<b>INFORME EVALUACIÓN TÉCNICA</b> DEPARTAMENTO DE OPERACIONES BOMBERILES JUNTA NACIONAL DE CUERPOS DE BOMBEROS DE CHILE	Página 1 de 14
---	---	----------------

**INFORME COMISIÓN TÉCNICA DE LA LICITACIÓN PÚBLICA N° 08/2023  
CONTRATO DE SUMINISTRO PARA ADQUISICIÓN DE CARROS ALJIBE PARA  
CUERPO DE BOMBEROS DE LA REGIÓN DE ATACAMA.**

Imagen de plano I (página 31 de la oferta)

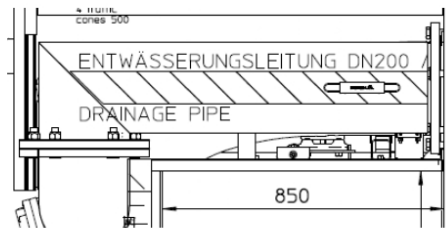
No queda claro cuál es la media de la salida.

Imagen de plano I (página 31 de la oferta)

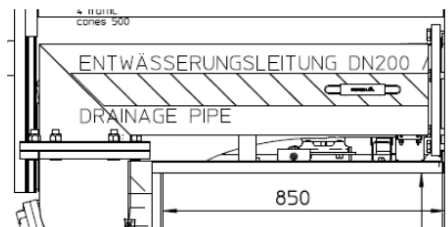
No queda claro cuál es la media de la salida.

La medida de la salida es de 323mm, más de lo que piden las bases de la licitación. Lamentamos el error en los planos.

**Tapa entrada de agua al estanque**

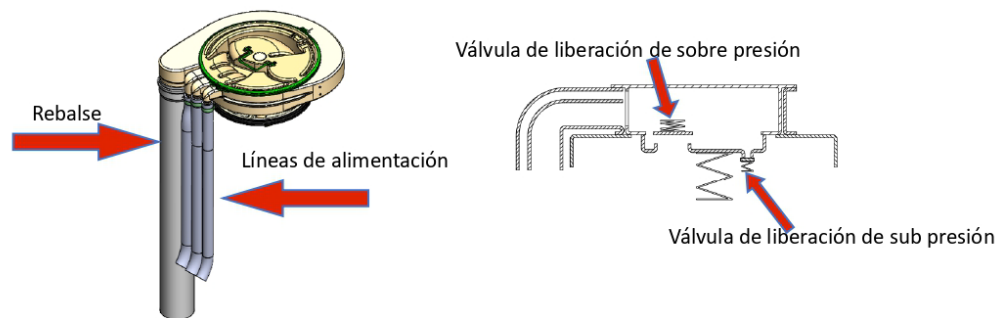
- Pregunta: ¿cuenta con una válvula de sobre presión, donde se ubica y a que presión esta tarada?, No queda claro el sistema,

La instalación solicitada para el llenado del tanque de agua es 1x Storz B en la parte trasera, 1x Storz B en la parte delantera, también se incluye una válvula de liberación de presión. No directamente en la línea de llenado, sino en la tapa del tanque de agua. Se abre a 0,3Bar para evitar daños al tanque por sobrepresión, por ejemplo, el sol brilla con fuerza y el agua se expande, o excesos de presión.

Nuestra válvula de sobre presión está integrada en la tapa del estanque y nunca habrá más de 0,3 bar en el estanque hasta 3000 lpm. De esta manera se permite una máxima seguridad del estanque contra las sobre presiones. Incluso con presiones superiores a los 10 bar pedidos la presión no entrará al estanque.
